PARECER TÉCNICO DE PROCESSO DE OUTORGA DE GRANDE PORTE ABHA**Nº 002/2025****1 Apresentação**

Este parecer objetiva a análise do processo de outorga de uso de recursos hídricos protocolado no Instituto Mineiro de Gestão da Água – IGAM pela empresa Companhia Brasileira de Metalurgia e Mineração - CBMM, sob nº 56718/2022, tendo em vista de subsidiar a interpretação e elaboração de parecer da Câmara Técnica de Outorga e Cobrança – CTOC do Comitê de Bacia Hidrográfica do Rio Araguari – CBH PN2.

A outorga se refere a captação em poço tubular profundo para rebaixamento de nível de água com finalidade de remediação de água subterrânea contaminada com bário, manganês, ferro e níquel. De acordo o Art. 2º, inciso I, alínea "b" da Deliberação Normativa CERH - MG nº 07/2002, o empreendimento é de grande porte e potencial poluidor pois a duração prevista do rebaixamento é igual a 10 (dez) anos e, por isso, faz-se necessário à apreciação do CBH PN2.

Figura 9 - Distribuição espacial das ZBs e dos pontos PAP-08, ETEL e EFT

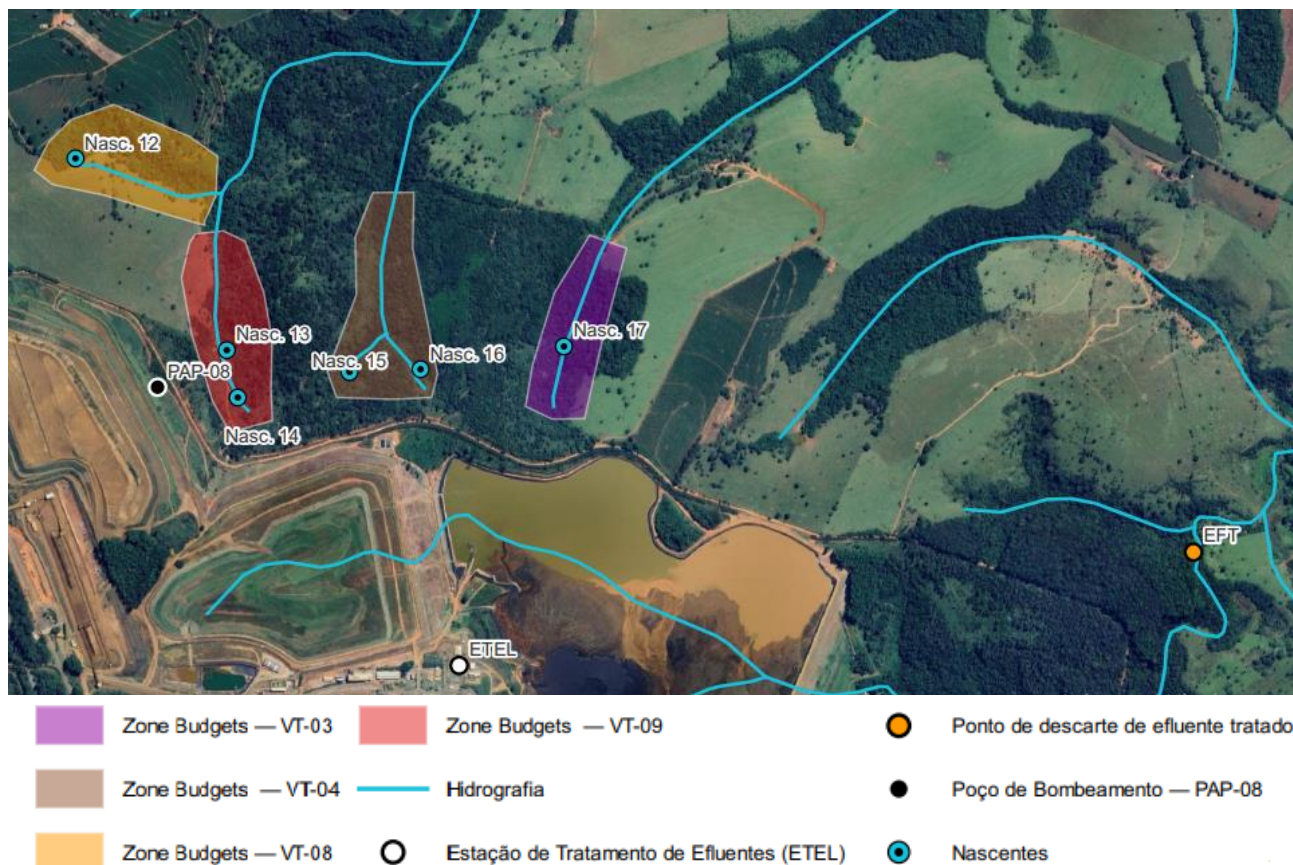
A maior interferência foi observada na ZB do VT-09, que apresentou uma redução de 22.2% na vazão, seguido pelas ZBs do VT-04 e do VT-08, com reduções de 19.7% e 5.9%, respectivamente. É importante ressaltar que, na coluna de totais (Ponto JBB-B), estão contempladas apenas as vazões dos VTs 08, 09 e 04, que monitoram as seções do córrego Feio que confluem para formar este ponto. A ZB do VT-03, proposta para verificar a cabeceira do córrego da Areia não mostrou influência direta da operação do PAP-08, provavelmente devido à sua distância do ponto de bombeamento.

Mesmo com a redução de 16,2% na vazão das ZBs do córrego Feio, o valor da vazão mínima, obtida na simulação, ficou 20% acima da $Q_{7,10}$ no ponto JBB-B de 12,77 L/s ou 45,96 m³/h, estimada pelos cálculos apresentados em Deflúvios Superficiais no Estado de Minas Gerais – COPASA MG. É importante ressaltar que este resultado apresenta um viés conservador, uma vez que, os pontos de monitoramento da vertente esquerda do córrego Feio (VT-08 e VT-09) estão posicionados a aproximadamente 1 km a montante do ponto JBB-B. Por conta deste fato, pode-se estimar que há ainda, ao longo desse trecho, um aporte na descarga, que irá contribuir para a manutenção da $Q_{7,10}$ no exutório da bacia, ou seja, no ponto JBB-B.

Pela metodologia Deflúvios Superficiais no Estado de Minas Gerais – COPASA MG, a vazão de referência $Q_{7,10}$ obtida no estudo do empreendedor é de 12,77 L/s na altura do ponto JBB-B no córrego Feio. Contudo, em consulta à metodologia Regionalização de Vazão, disponível na plataforma IDE-SISEMA e considerada pelo IGAM para balanço hídrico em processos de outorga, a $Q_{7,10}$ no ponto JBB-B é de 0,020885 m³/s ou 20,88 L/s.

Atualmente, por a plataforma IDE-SISEMA se tratar da principal base de dados aos técnicos ambientais, sugere-se que a $Q_{7,10}$ seja considerada no valor de 20,88 L/s, e que o empreendedor realize, caso necessário, a restituição da água tratada na ETEL nos afluentes do córrego Feio adjacentes ao Dique Lateral da Barragem 5, a fim de garantir a manutenção de 100% da $Q_{7,10}$.

1. Realizar a restituição hídrica nos afluentes do córrego Feio, caso necessário, de forma a garantir que a vazão no ponto JBB-B não seja inferior a 100% da $Q_{7,10}$, correspondente a $0,020885 \text{ m}^3/\text{s}$. A restituição deve ser realizada em cada afluente do córrego Feio de forma proporcional aos seus déficits hídricos percentuais, calculados com base nas vazões mínimas históricas registradas nas estações hidrométricas VT-04 e CT-09. Prazo: a partir da publicação da portaria de outorga.
